改善箇所説明図

基準不適合発生箇所

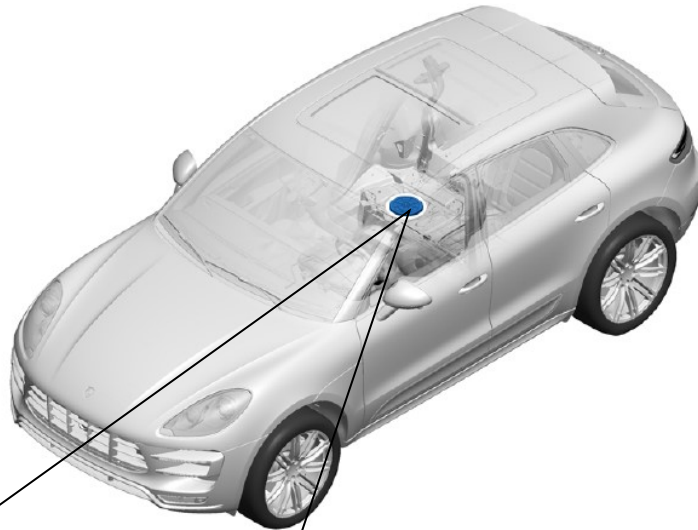
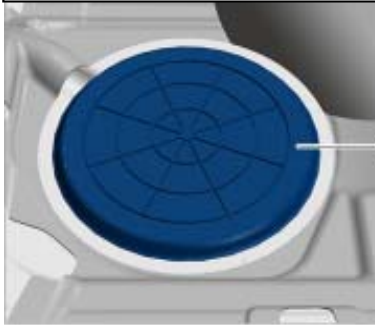
燃料装置において、燃料ポンプサービスホールカバーと燃料ポンプフィルターフランジ間の公差設計が不適切なため、リヤシートに荷重がかかった際に当該カバーが燃料ポンプの吐出パイプに干渉することがある。そのため、当該パイプに亀裂が生じ燃料が漏れるおそれがある。

燃料ポンプサービスホールカバー（下面）の加工

吐出パイプの亀裂点検

全車両、燃料ポンプサービスホールカバー干渉部を加工する、もしくは対策品に交換する。なお、燃料ポンプ吐出パイプを点検し、亀裂が生じている場合は新品に交換する。
